低圧スマートメーター導入に伴う配線方法の変更について

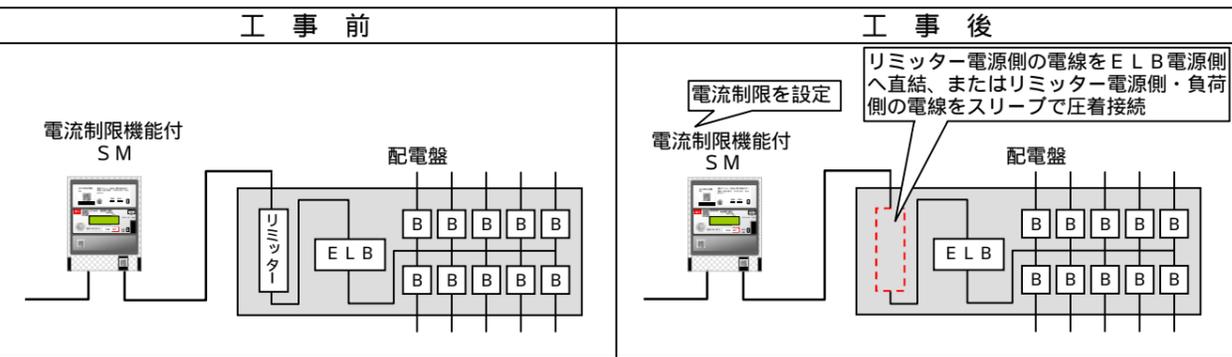
- (1) スマートメーター(以下SMとする)導入後の標準配線（リミッターの設置が不要となります）
  - 電流制限機能を有するSMの導入に伴い、リミッターの設置が不要となるため、リミッターを使用した契約の標準配線は、下図のとおりです。
  - 既設のお客さまが単3化や増設などに伴い引込口以降の幹線を張替の場合も、当社は電流制限機能付SMを取付、既設のリミッターは回収します。

屋内配線工事に伴い分電盤の新設・取替を行う場合は、リミッタースペースのない分電盤の設置をお願いします。リミッタースペース付分電盤を設置した場合は、リミッター外部を割らずに、また、引込口配線は主開閉器に直接接続ください。電流制限を設定できるSMの適用電線サイズは、単2配線は14mm<sup>2</sup>以下、単3配線は22mm<sup>2</sup>以下です。

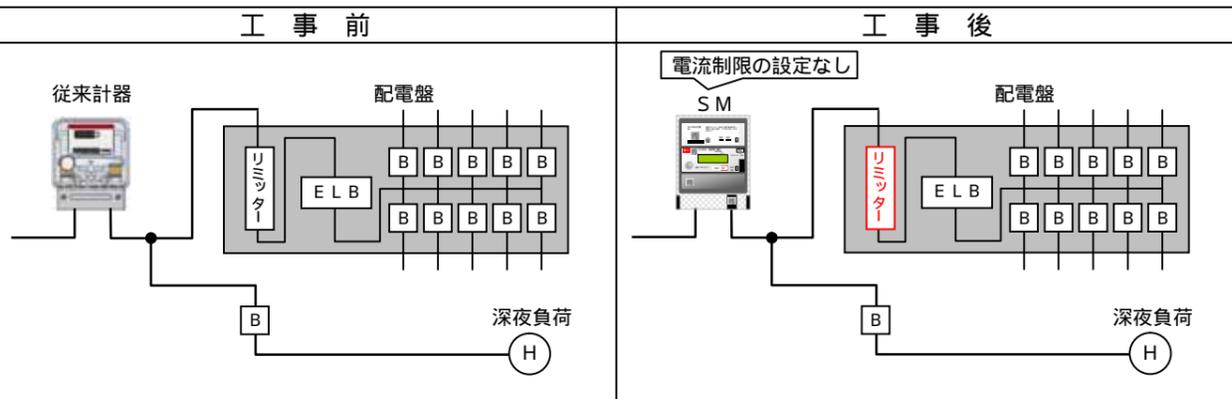
- 【参考】契約容量の変更申込みに伴いリミッターを撤去するケース
  - 電流制限機能付SMを設置済のお客さまが契約容量を変更する場合は、当社にてリミッターを撤去し、当該箇所の電線を接続します。また、リミッターの撤去に合わせてSMへ契約容量の設定を行います。
  - ただし、電流制限機能付SMが未設置の場合は、これまでと同様にリミッターを取替（契約容量変更後の契約容量に応じたリミッターへ取替を行い、SMによる電流制限は行いません）

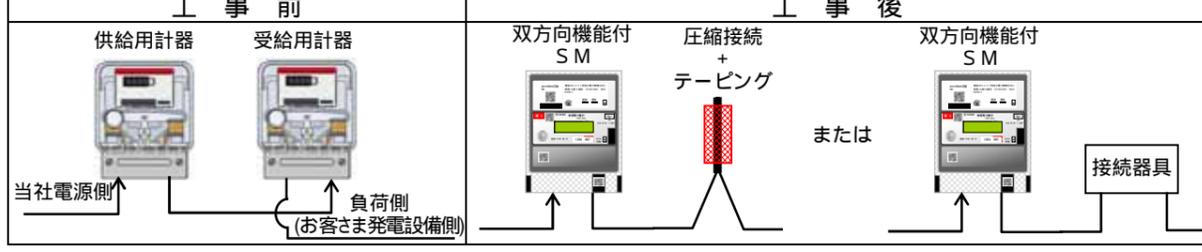
- (1) SM導入後の標準配線(受給用計器が不要となります)
  - SMの双方向計量機能により、1台の計器で供給・受給両方の計量を行いますので、受給用計器が不要となります。SM導入後の標準配線は下図のとおりです。(全量配線も同様)

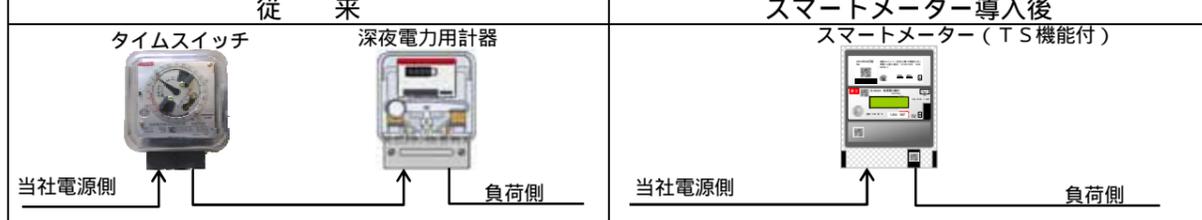
- (2) 参考：既設設備に対する配線方法の変更について
  - 検満工事などで受給用計器を撤去する場合は、電線をスリーブまたは接続器具で接続します。

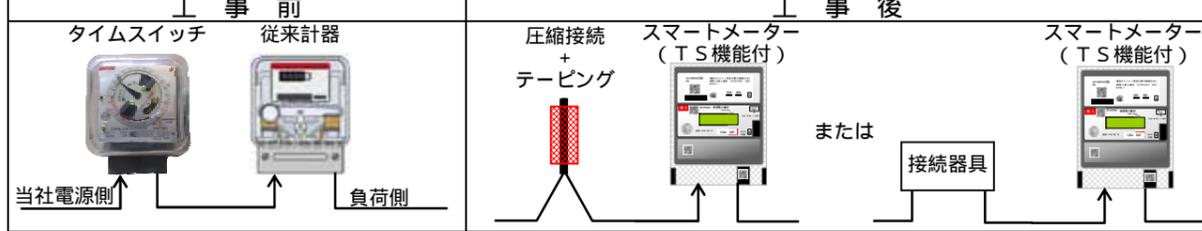
- (1) SM導入後の標準配線（当面の間、単2計量 30Aまで）
  - SMのTS機能によりNTSが不要となるため、深夜電力を2計量方式で計量する場合の標準配線は下図のとおりです。
